## AVIS URGENT DE SÉCURITÉ SUR LE TERRAIN

Microscopes chirurgicaux : ARveo 8, ARveo, M530 OHX, PROvido

Identificateur FSCA : CAPA-HER-MD-22-007

Remplacement du luxmètre à l'intérieur du M530 Optics Carrier

Figure 2 : Photodiodes à l'intérieur du M530 Optics Carrier utilisées en tant que luxmètre afin d'optimiser les limites « BrightCare Plus »

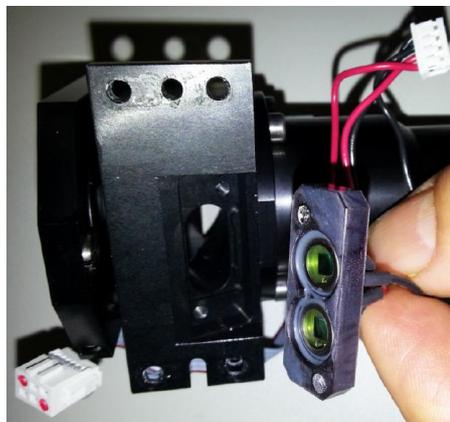
Au cours de tests internes, Leica Microsystems a pris connaissance d'un remplacement de composant sur les photodiodes à l'intérieur du M530 Optics Carrier (consultez la figure 1 et la figure 2). Les photodiodes sont utilisées en tant que luxmètres afin d'optimiser la limite « BrightCare Plus » (consultez la figure 3) qui est calculée sur la base des données d'intensité de l'éclairage en temps réel afin de compenser la diminution de l'intensité de l'éclairage au fur et à mesure du vieillissement des ampoules.

Le remplacement de composant de la photodiode entraînera un ajustement imprécis des limites d'éclairage par le logiciel du microscope chirurgical en cas d'utilisation de « BrightCare Plus » avec un luxmètre.

Par conséquent, « BrightCare Plus » avec un luxmètre ne fonctionnera pas selon les spécifications définies.

À titre de précaution, Leica Microsystems a choisi d'initier une action corrective de sécurité sur le terrain afin de remplacer la photodiode non conforme sur tous les microscopes opératoires chirurgicaux ARveo 8, ARveo, M530 OHX et PROvido fabriqués entre le 1<sup>er</sup> juillet 2021 et le 8 juin 2022. La pièce de remplacement garantira que « BrightCare Plus » avec un luxmètre fonctionnera selon les spécifications.

Figure 3 : Description de la fonctionnalité BrightCare Plus

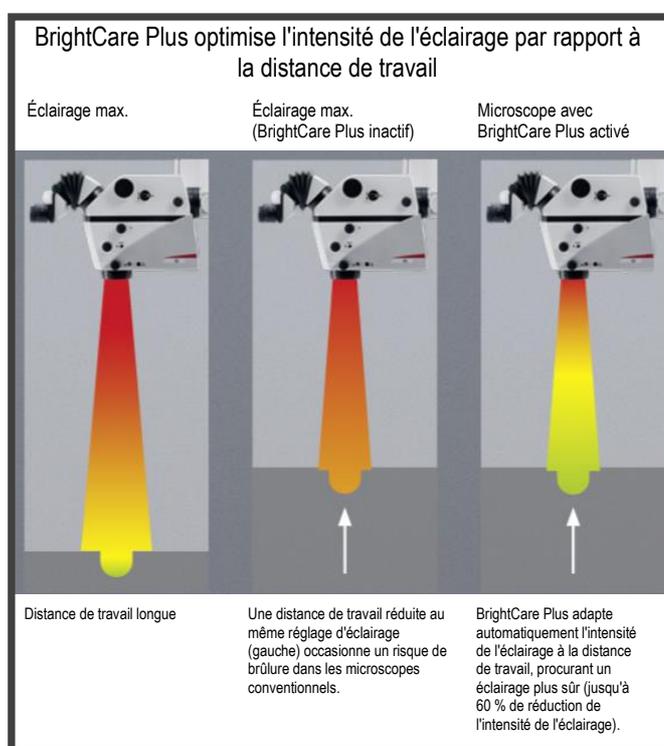
BrightCare Plus est une fonction contrôlée par un logiciel qui limite automatiquement la luminosité maximale en fonction de la distance de travail.
